Vorlage	
Federführende Dienststelle: FB 61 - Fachbereich Stadtentwicklung, -planung und Mobilitätsinfrastruktur Beteiligte Dienststelle/n: E 18 - Aachener Stadtbetrieb FB 60 - Vertrags-, Vergabe- und Fördermittelmanagement FB 20 - Fachbereich Finanzsteuerung	Vorlage-Nr: FB 61/0794/WP18 Status: öffentlich Datum: 05.02.2024 Verfasser/in: Dez. III / FB 61/300
Roermonder Straße im Abschnitt Überflieger über die Kohlscheider Straße bis Rathausstraße; hier: Bericht zur Bürger*innenbeteiligung und Sachstand	
Ziele:	
Beratungsfolge:	
Datum	Gremium
22.02.2024	Mobilitätsausschuss
20.03.2024	Bezirksvertretung Aachen-Laurensberg
	Zuständigkeit
	Kenntnisnahme
	Kenntnisnahme

Vorgestellte Planungsvarianten zur Bürger*innenbeteiligung

Umgestaltung Roermonder Straße
im Abschnitt Laurensberg

Querschnitt Q1 im Teilbereich TB1

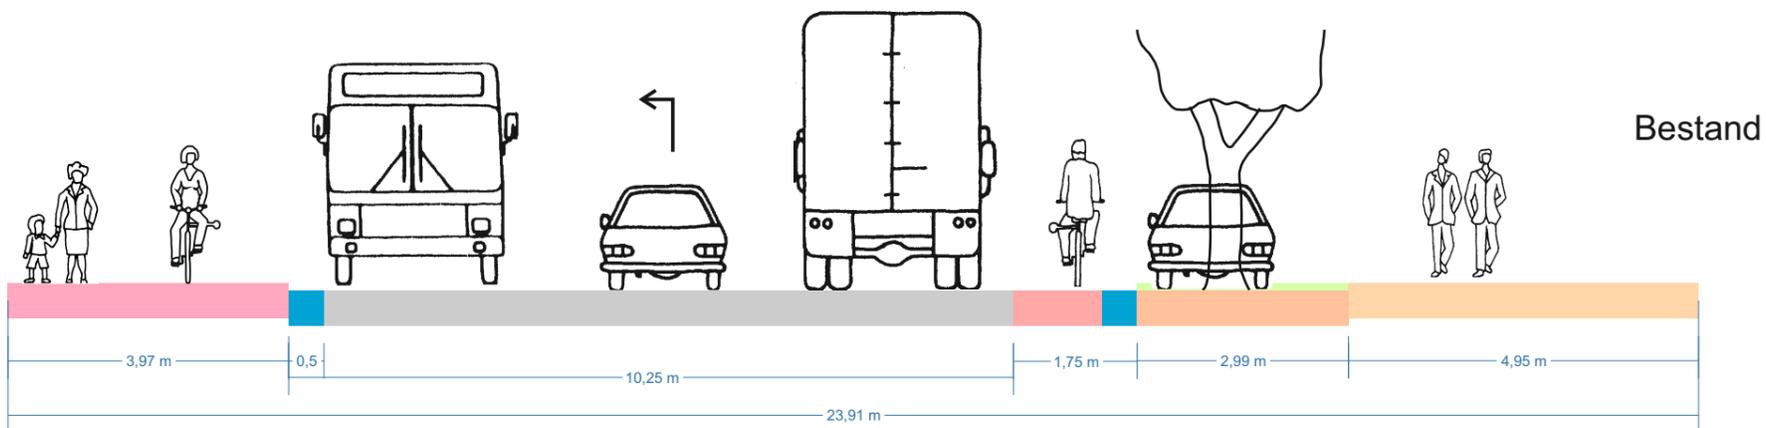
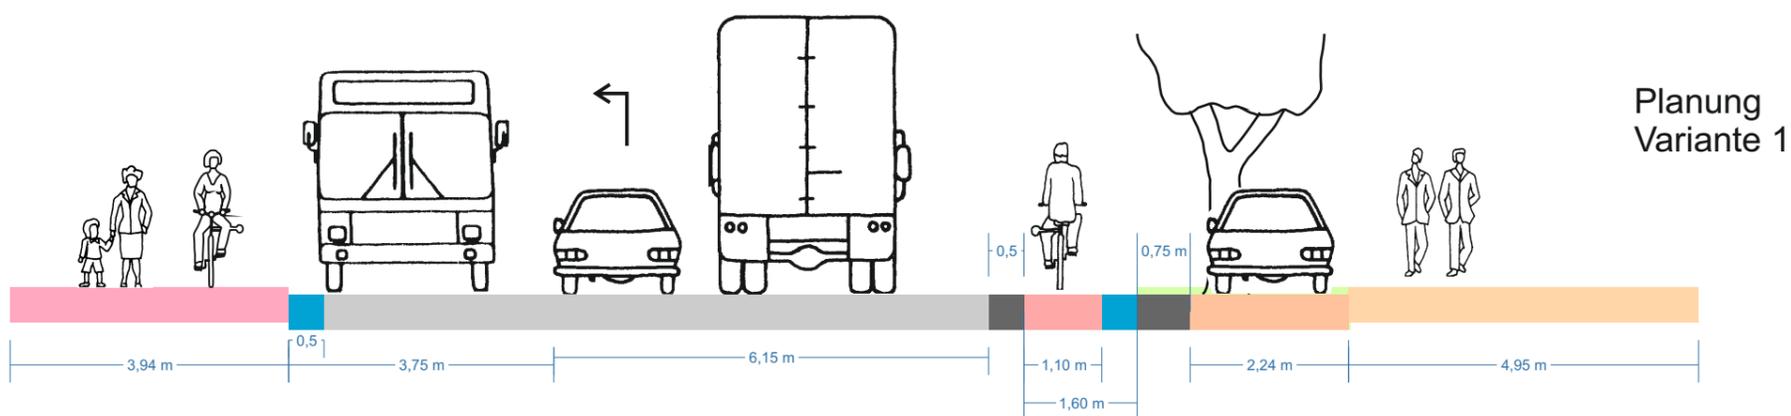
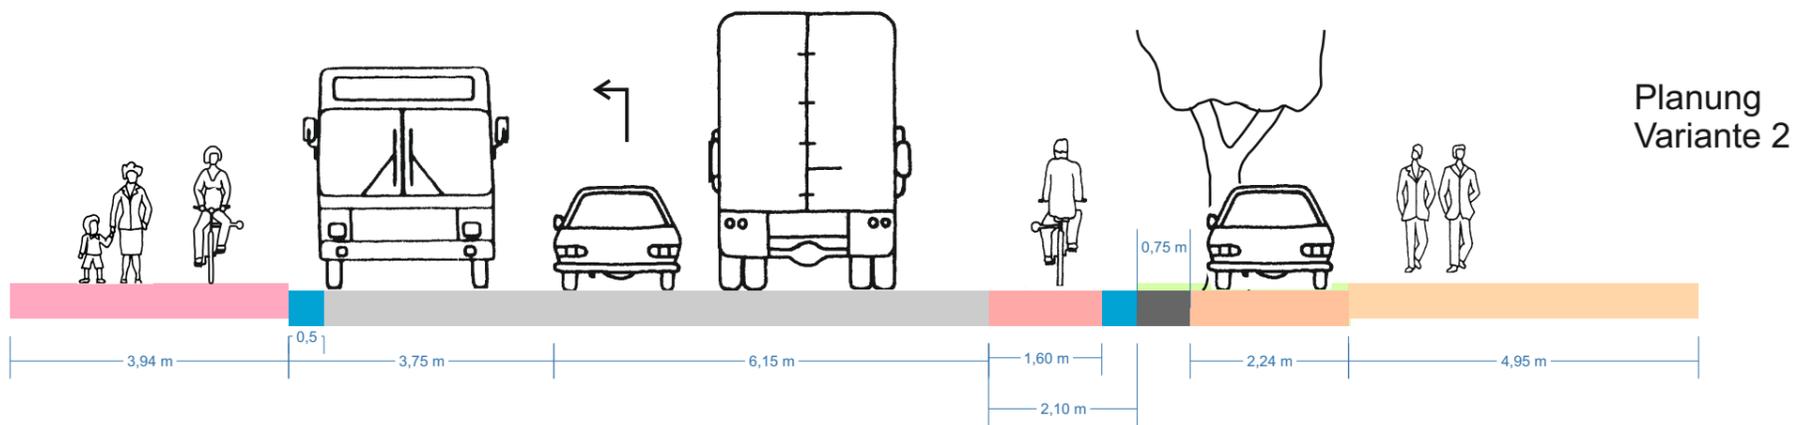
überbreite Entwässerungsrinne, tlw. in Radverkehrsanlage; keine Roteinfärbung möglich
ggf. stärker durch Lkw/Bus-Überfahrten belastet.

Querschnitt Q2 im Teilbereich TB1

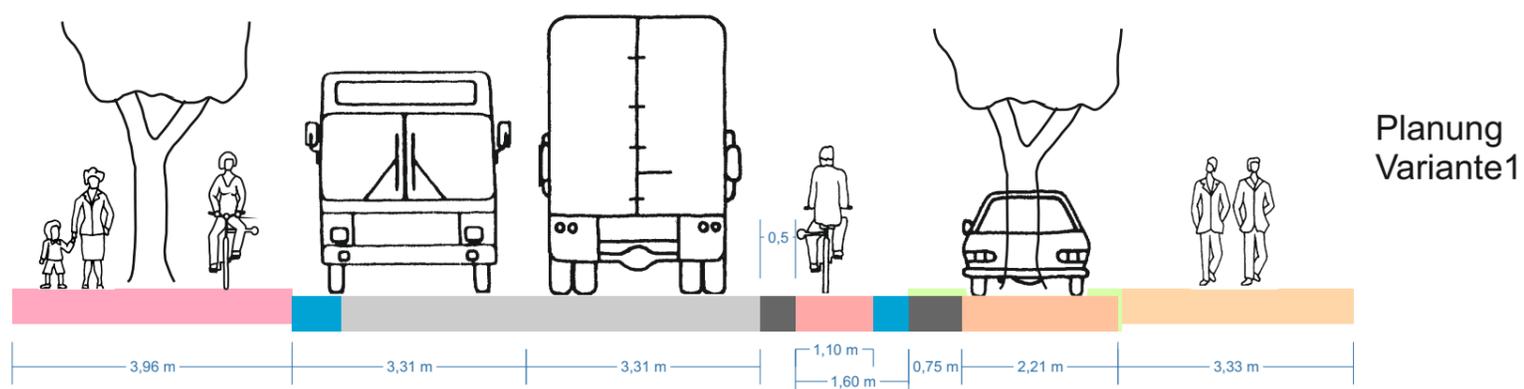
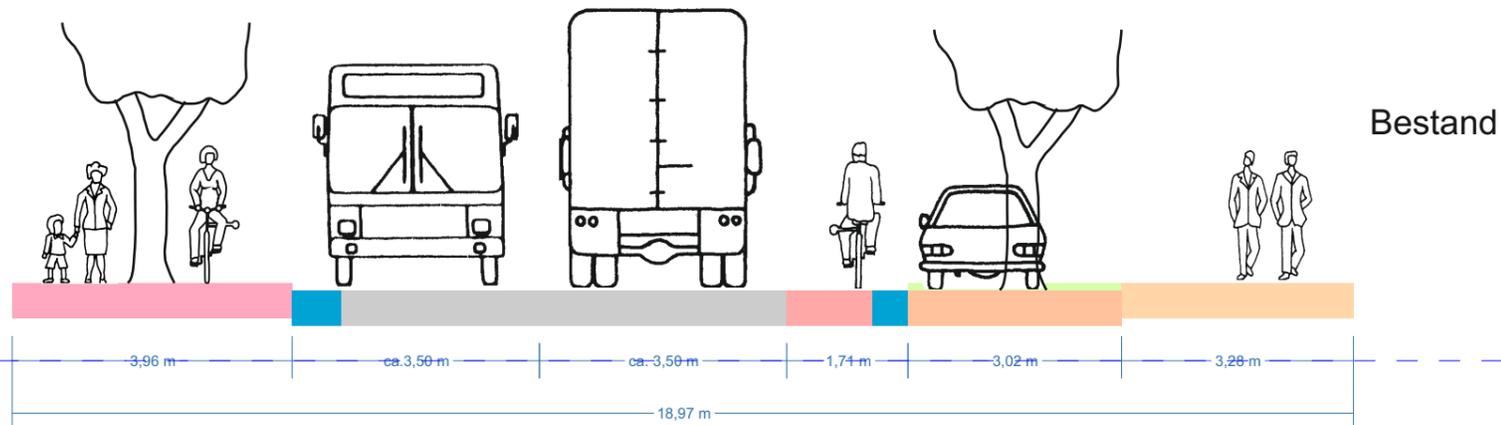
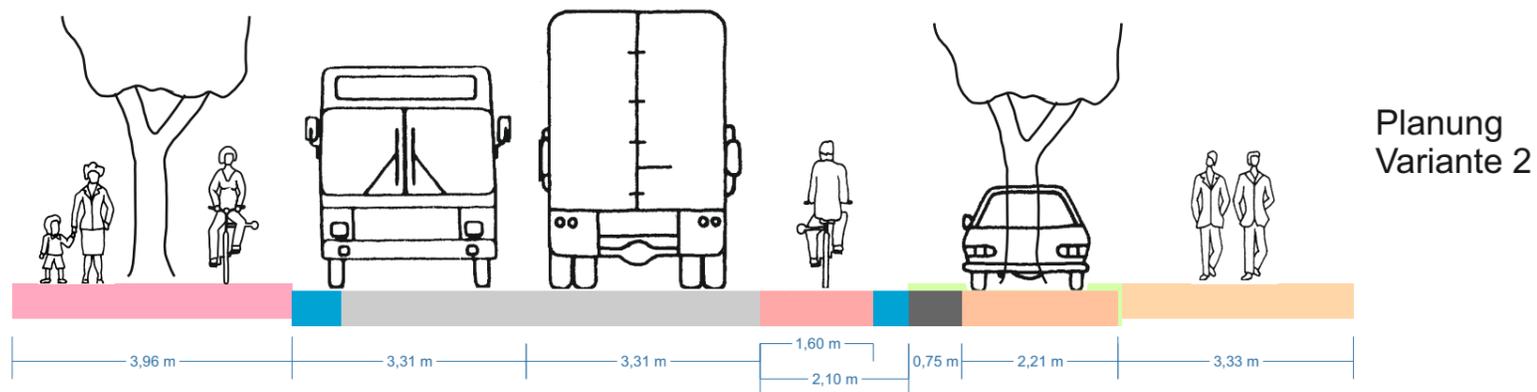
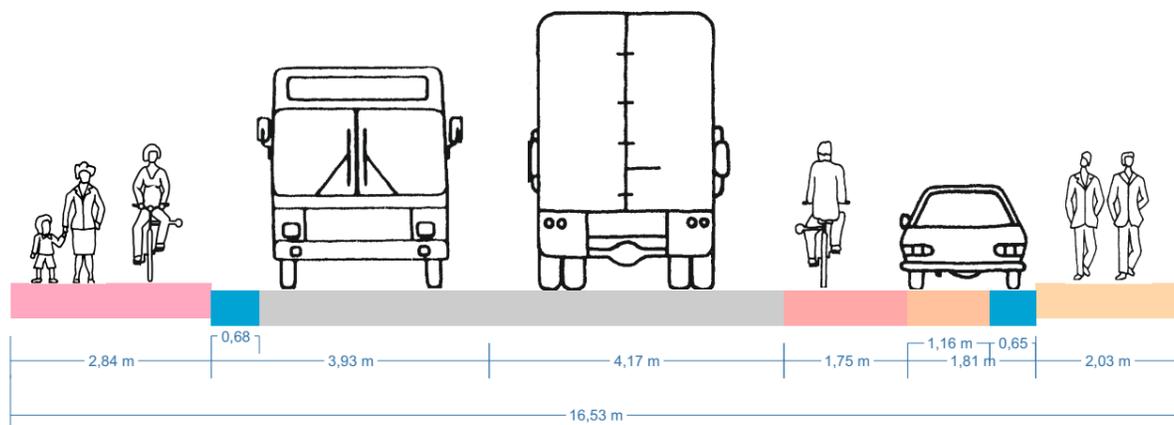
3 Baumfelder Fahrtrichtung Aachen sollten saniert werden und ggf. mit Wurzelbrücken dauerhaft gesichert werden.

■ überbreite Entwässerungsrinne, tlw. in Radverkehrsanlage; keine Roteinfärbung möglich
ggf. stärker durch Lkw/Bus-Überfahrten belastet.

Querschnitt Q3 im Teilbereich TB2

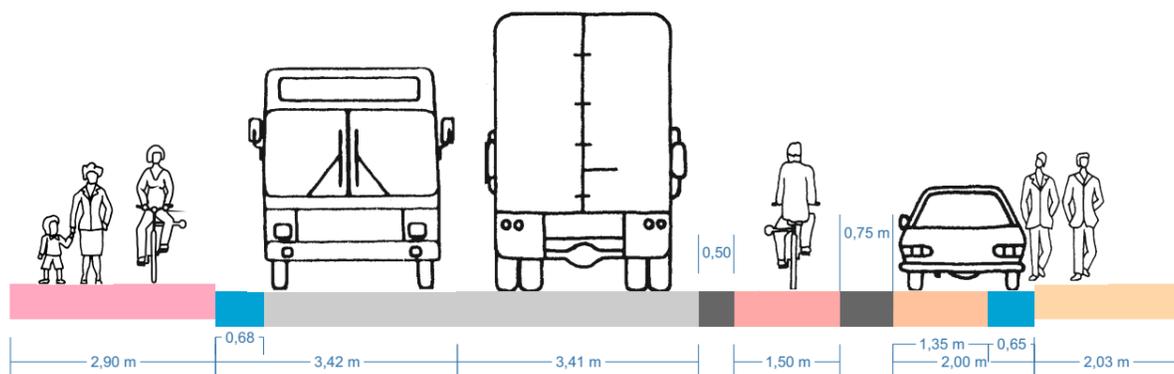
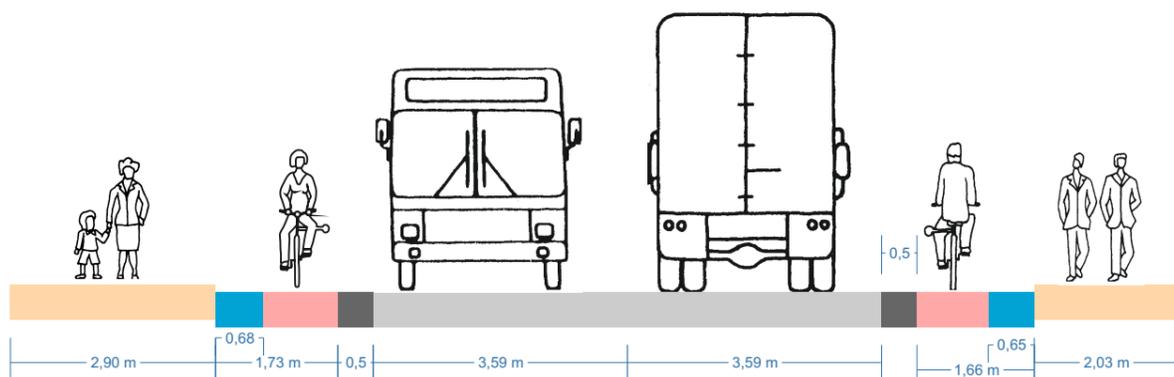
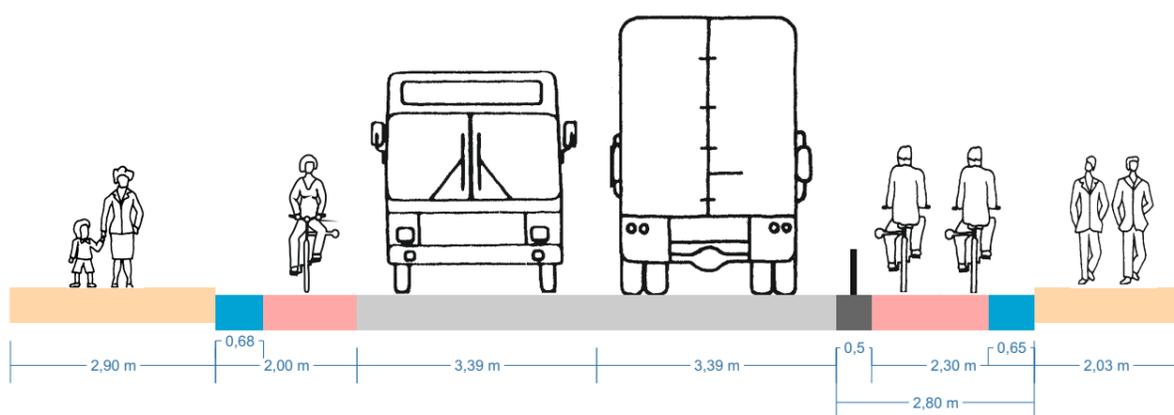
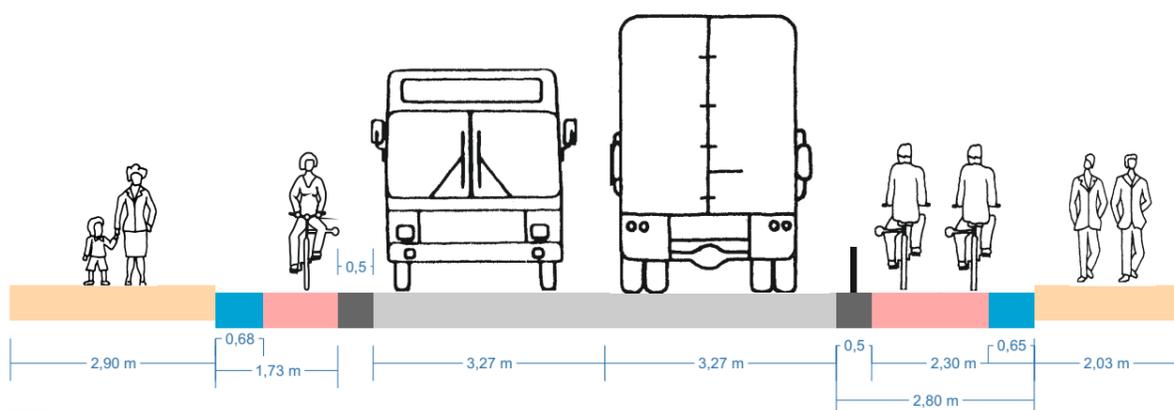
überbreite Entwässerungsrinne, tlw. in Radverkehrsanlage; keine Roteinfärbung möglich
ggf. stärker durch Lkw/Bus-Überfahrten belastet.

Querschnitt Q4 im Teilbereich TB2

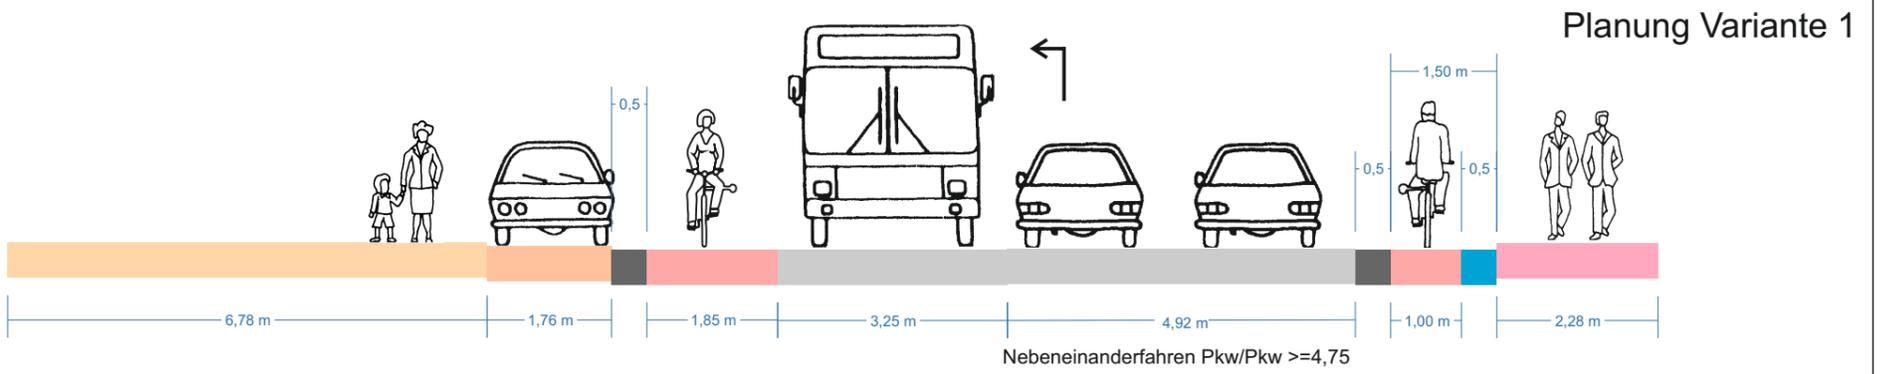
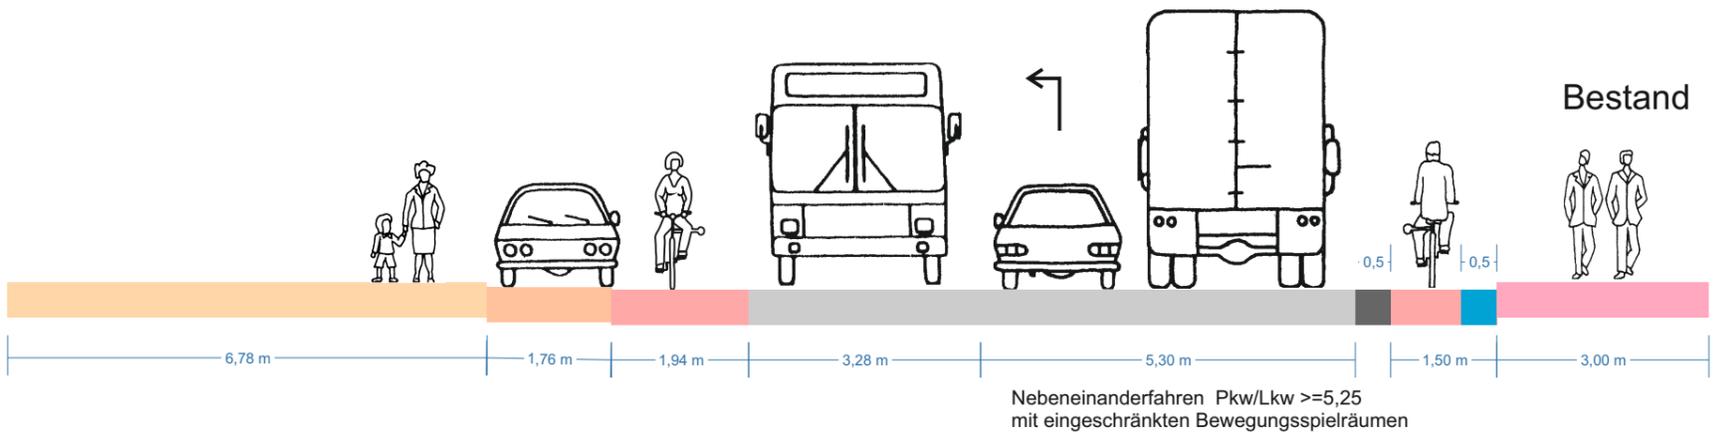
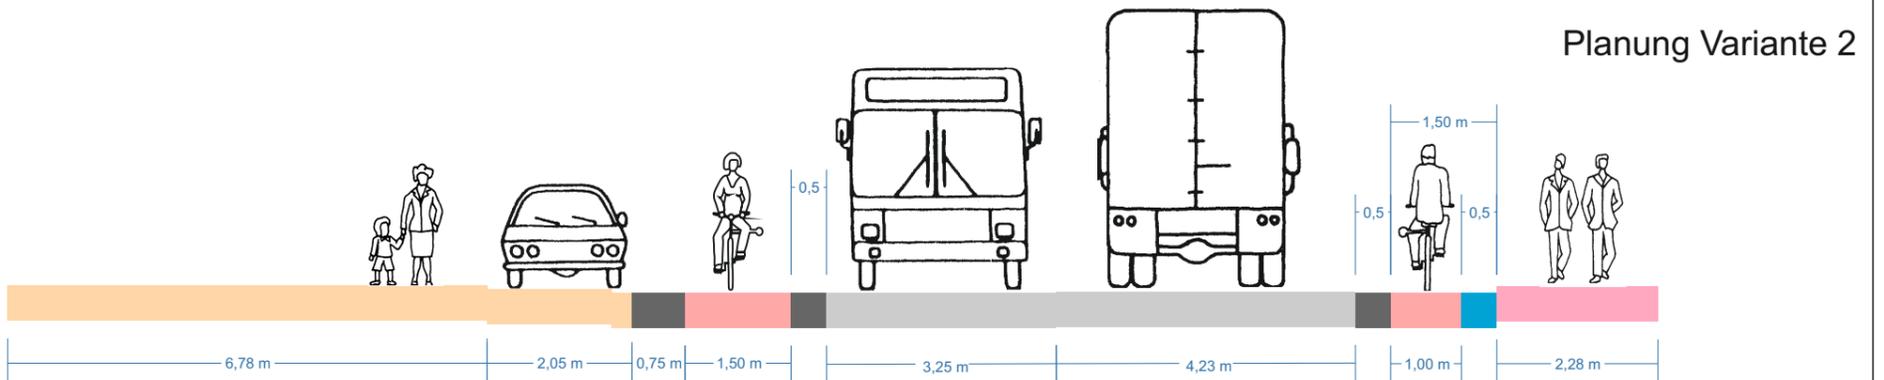
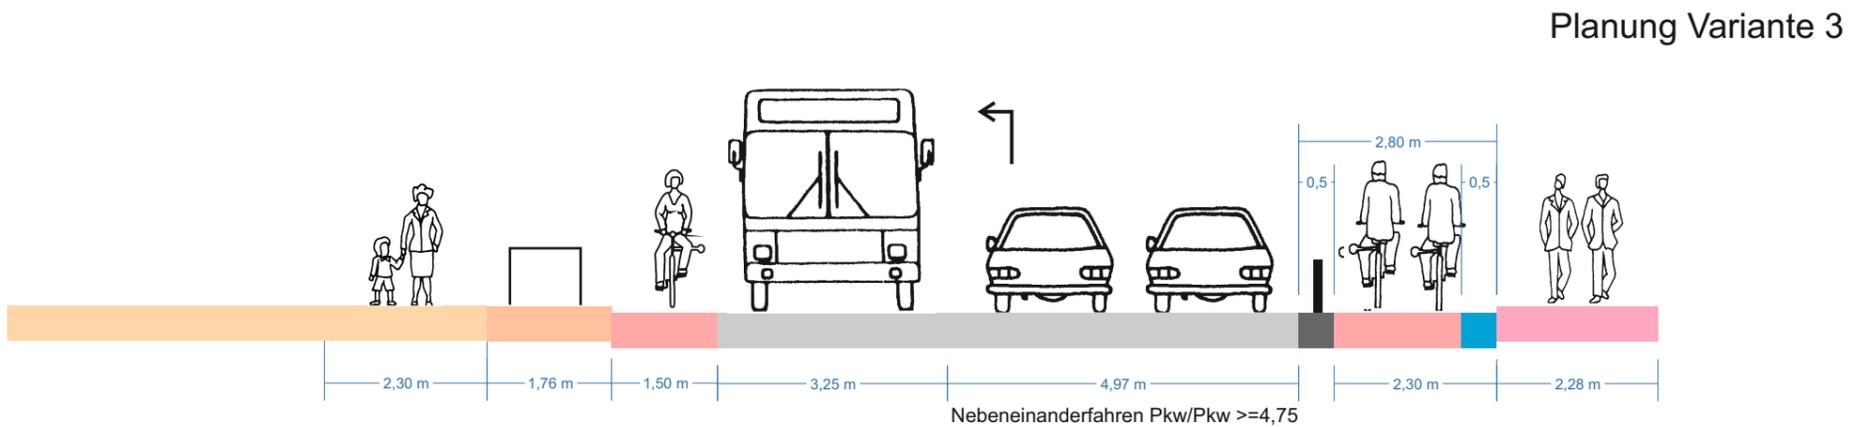
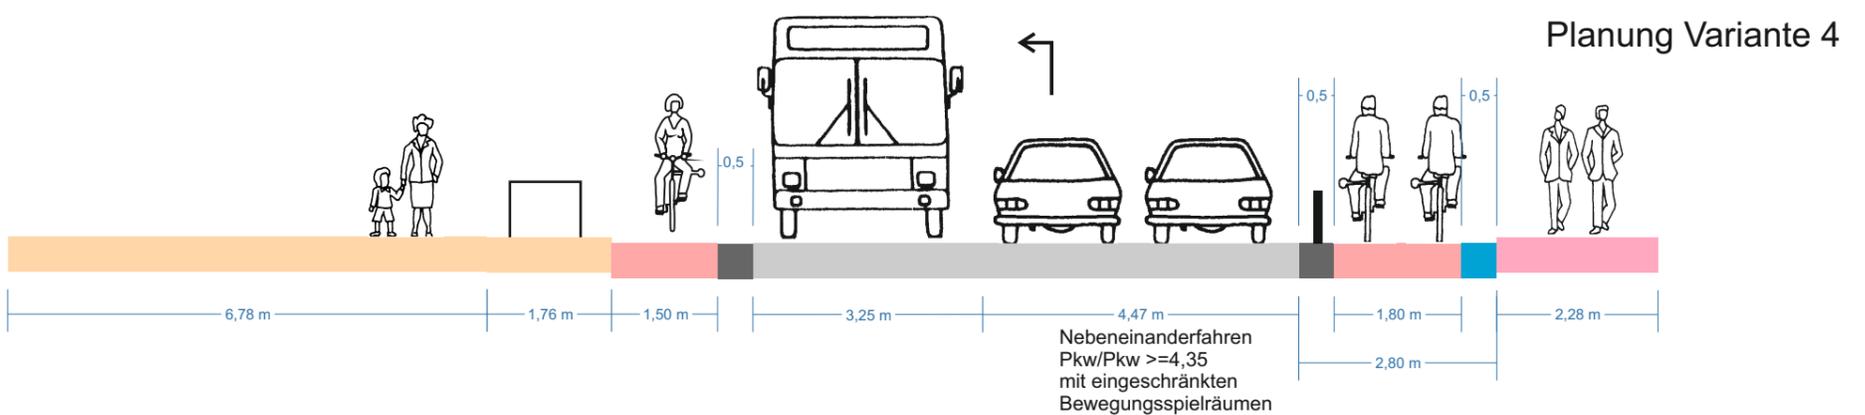
überbreite Entwässerungsrinne, tlw. in Radverkehrsanlage; keine Roteinfärbung möglich
ggf. stärker durch Lkw/Bus-Überfahrten belastet.
